**CONSULTAS SOBRE LICITACIÓN N° 7/2022
PISCINA DE CALENTAMIENTO CAMPUS DE MALDONADO**

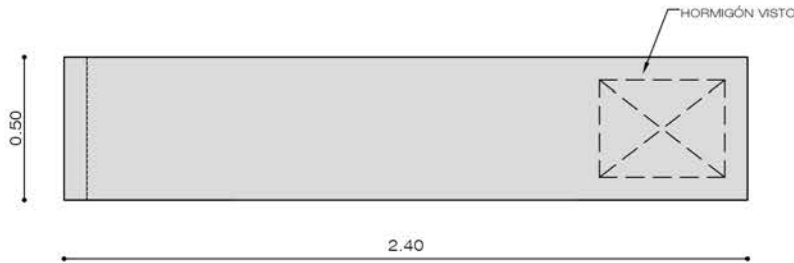
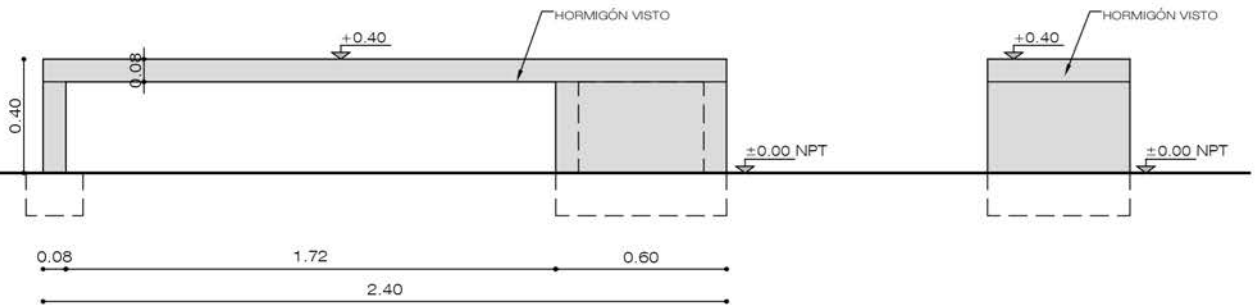
4- En cuanto al enjardinado la gramilla de campo, ¿se contempla en panes o sembrado? ¿Únicamente se debe tener en cuenta la fachada de acceso? ¿El resto del sector de obra no se realiza enjardinado?

Sólo en el sector indicado (fachada de acceso). Cotizar panes de césped.
